## SMLOUVA

### o dodávce a údržbě hierarchického datového úložiště – Ostrava (Projekt E-infrastruktura CESNET - modernizace) (dále jen „Smlouva“)

Č. smlouvy Objednatele: 109/2017

## Technická specifikace požadovaného plnění veřejné zakázky „Dodávka hierarchického datového úložiště – Ostrava“

# ROZVÁDEČ R-UPS101e

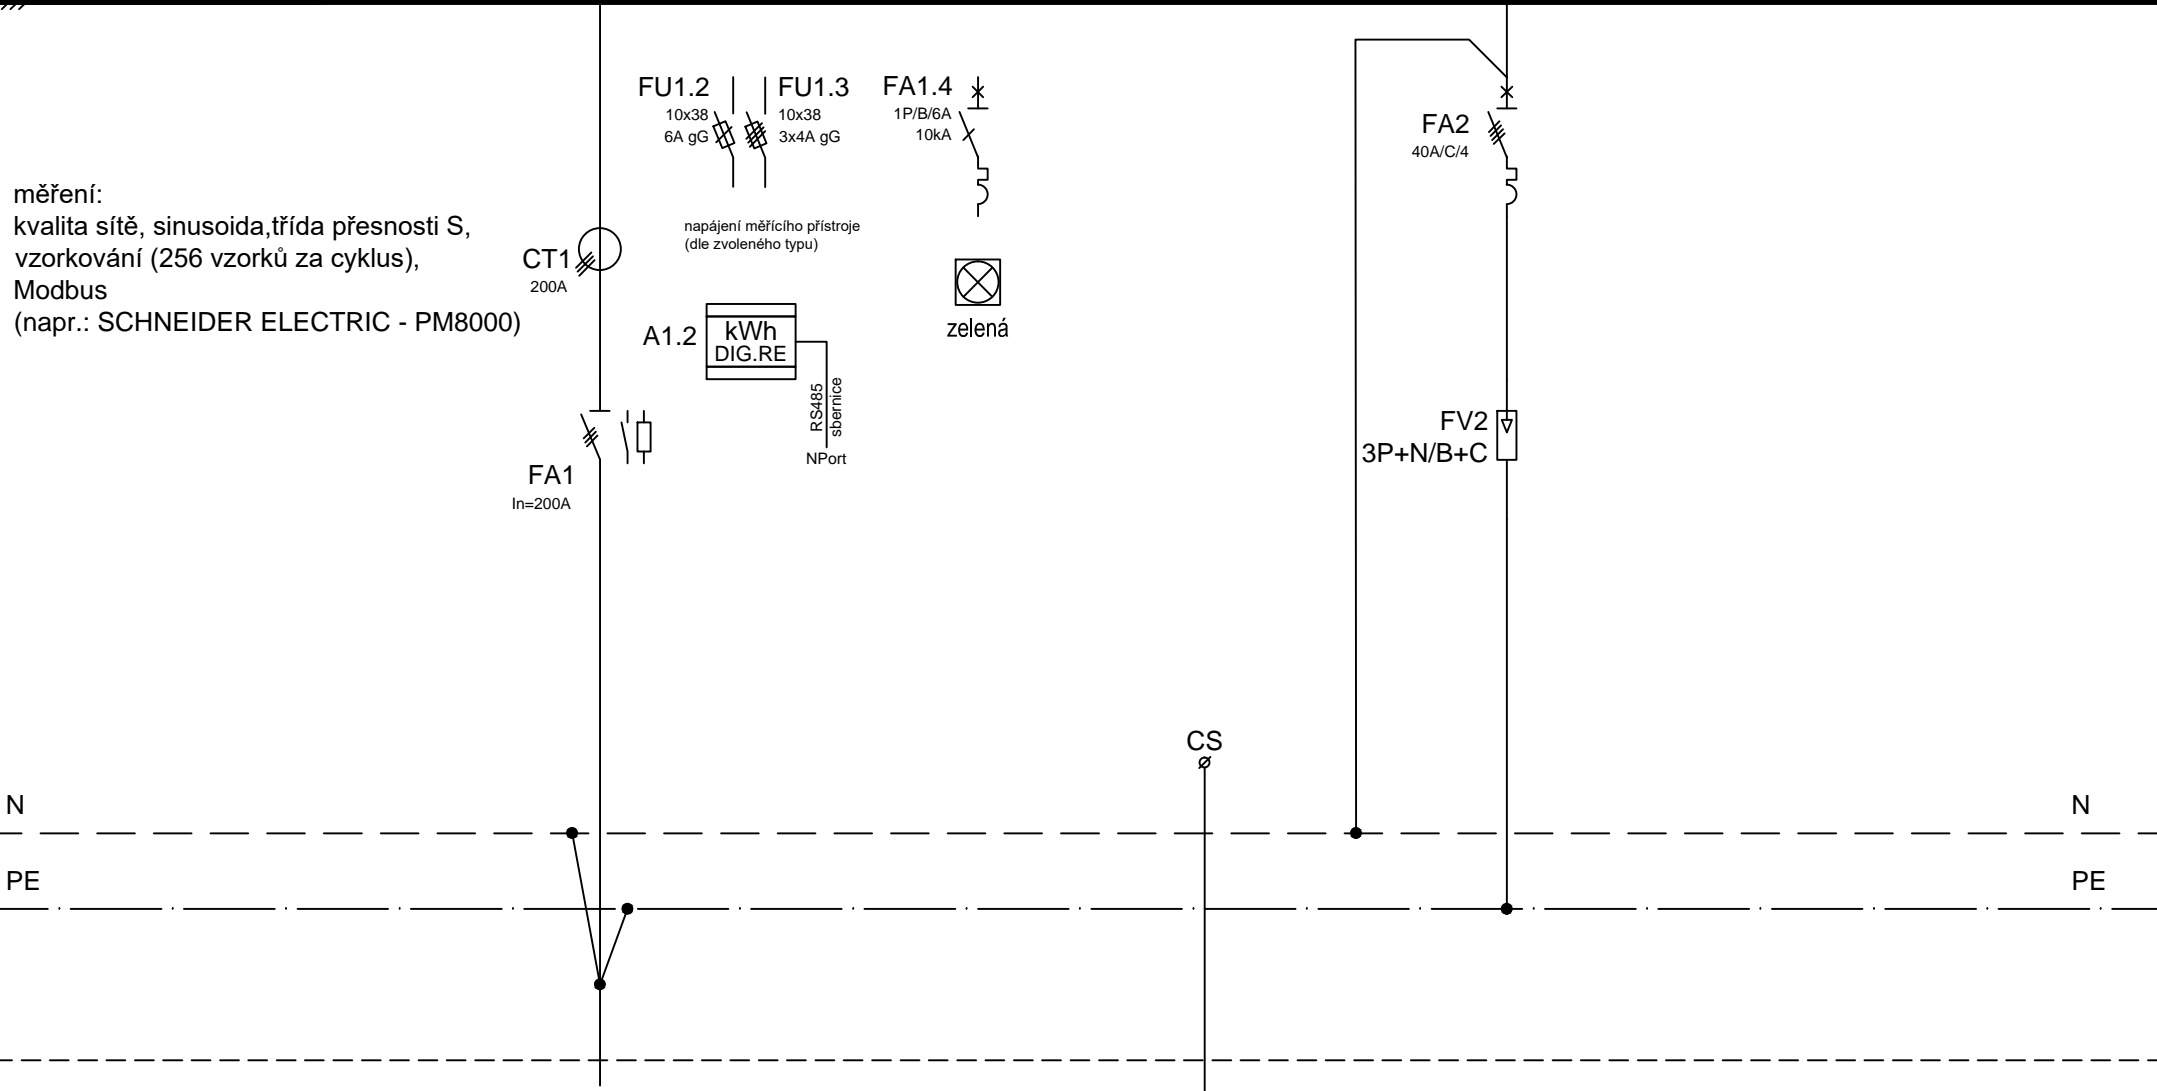
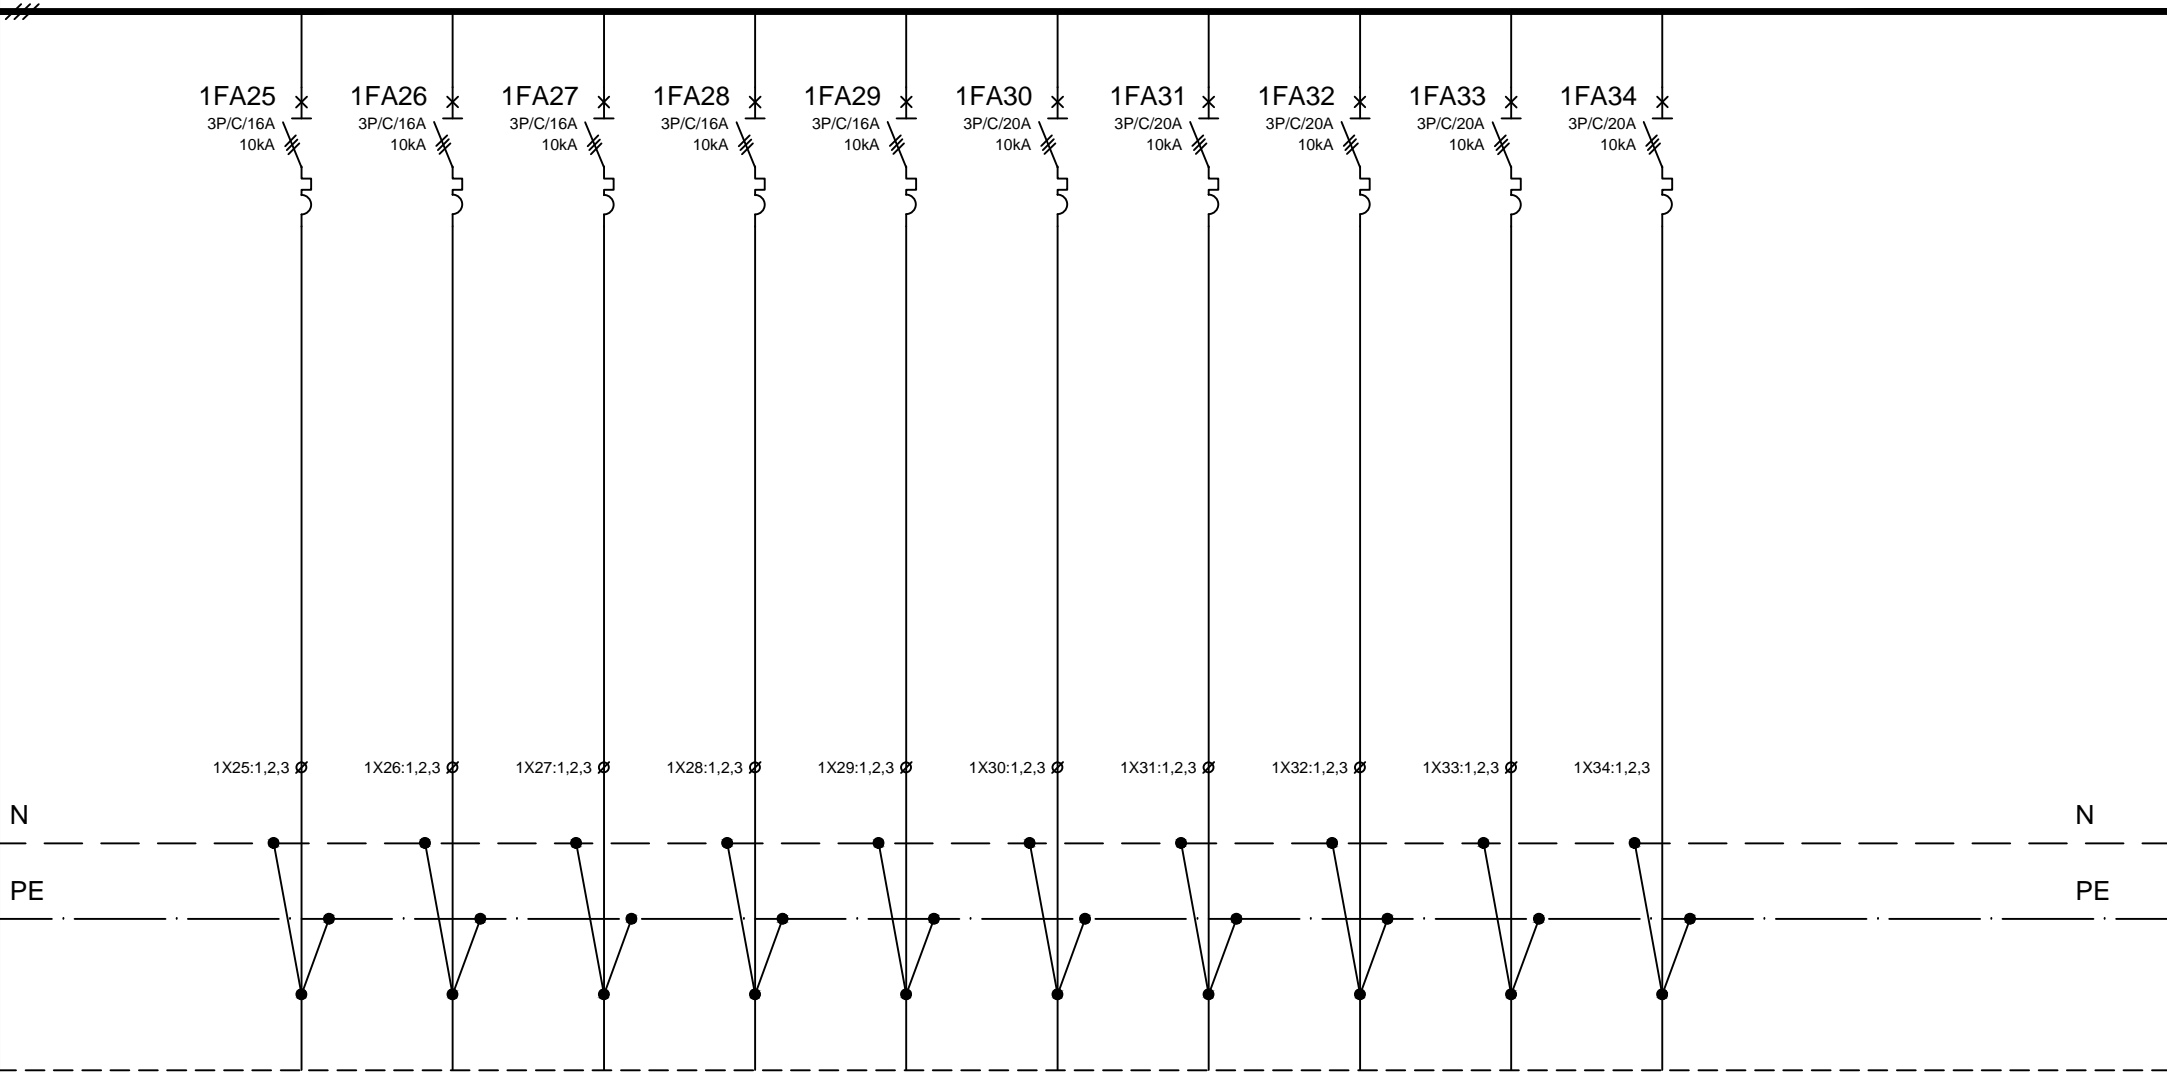
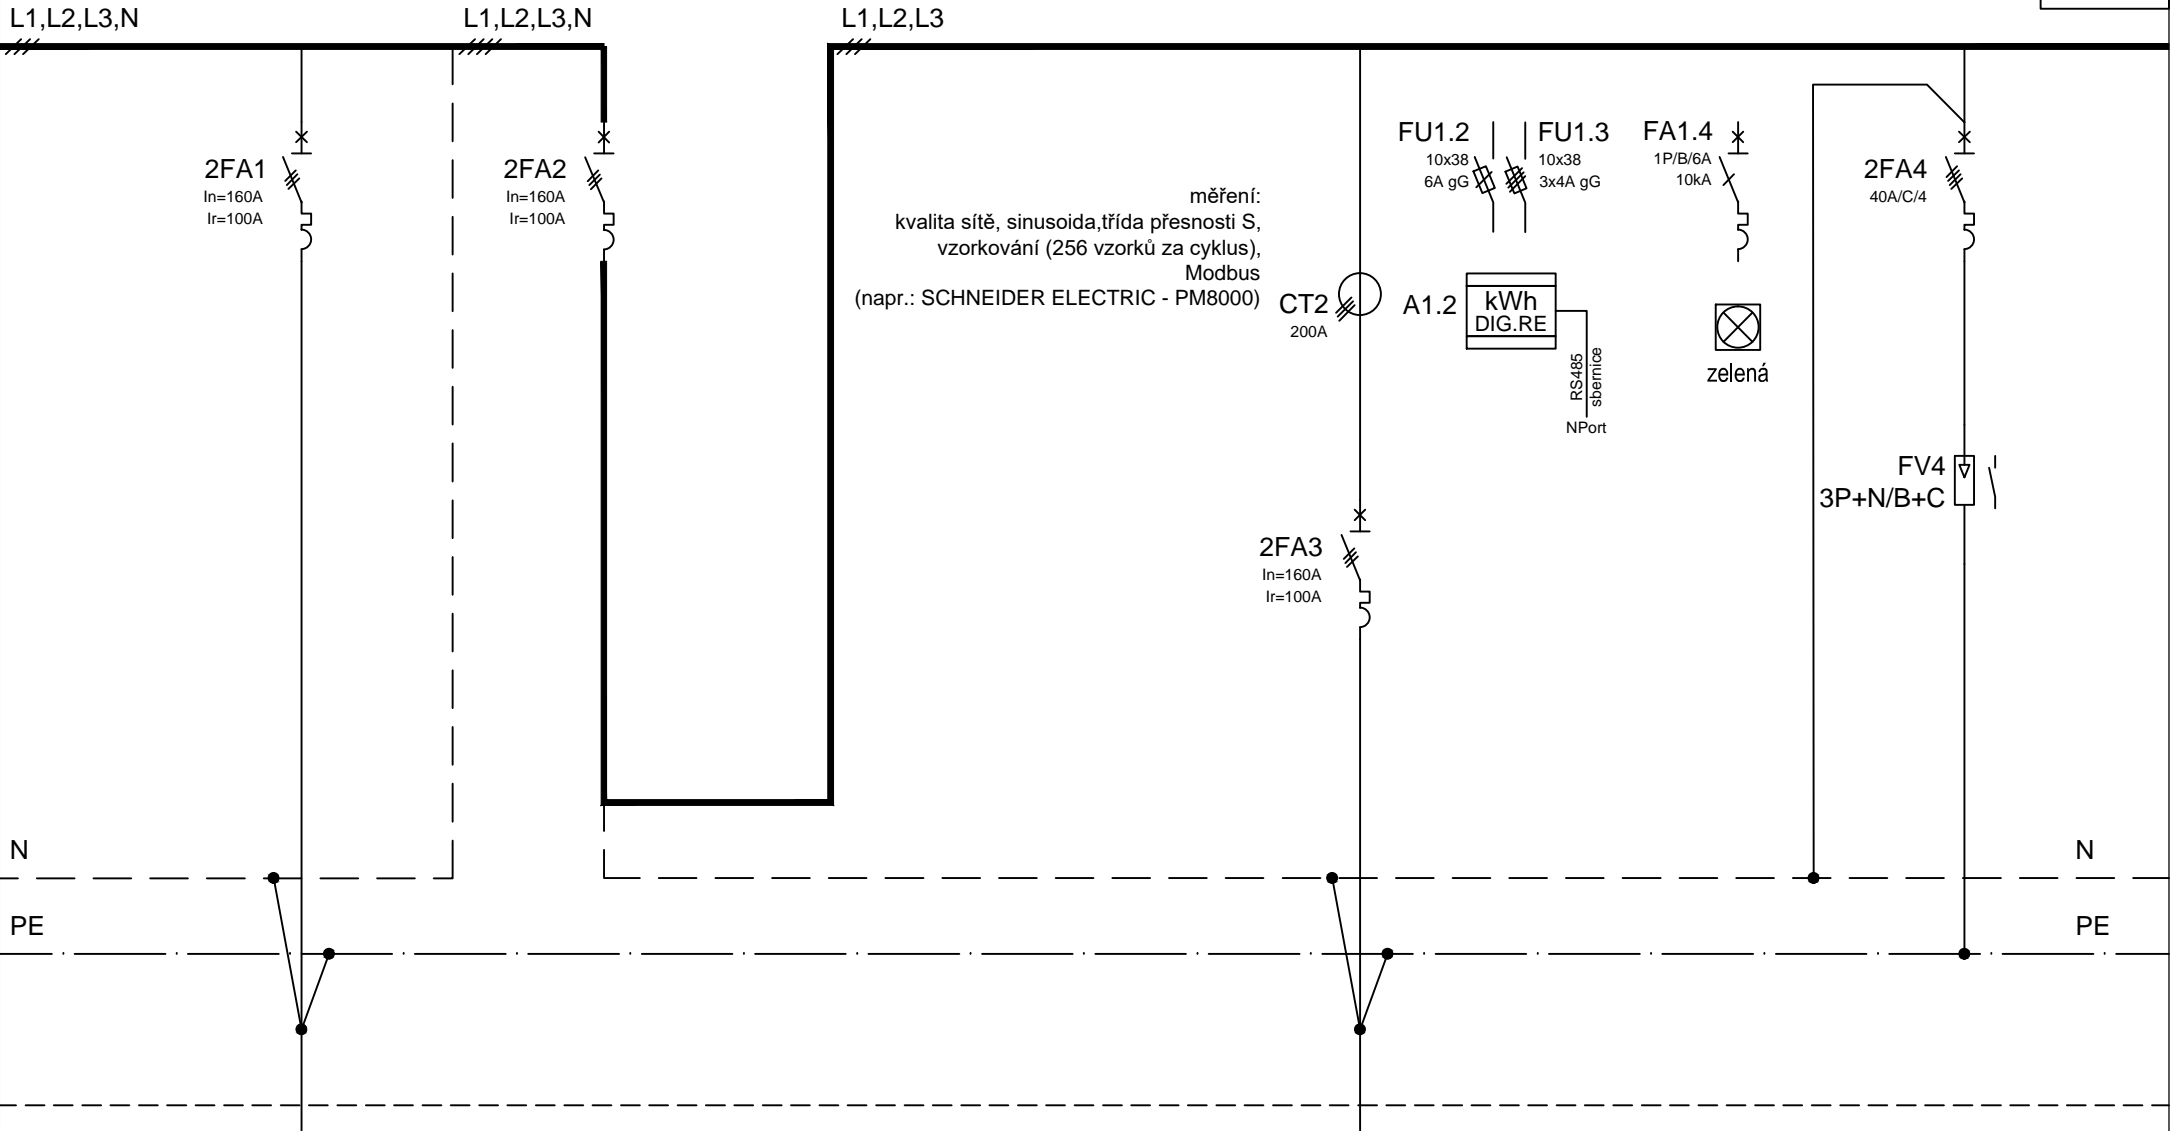
### **Dotaz č. 1 (citace)**

V odpovědi na dotazy uchazeče v dokumentu VZD-04\_DU-HSM4\_signed.pdf Zadavatel v odpovědi č. 1 uvádí „V přiloženém schématu rozvaděče je zapojení bypassu zachyceno na straně 7.“ Dokument ale žádné schéma neobsahuje a ani ho nelze nalézt na stránkách veřejné zakázky. Žádáme zadavatele o zpřístupnění tohoto dokumentu.

### **Odpověď č. 1**
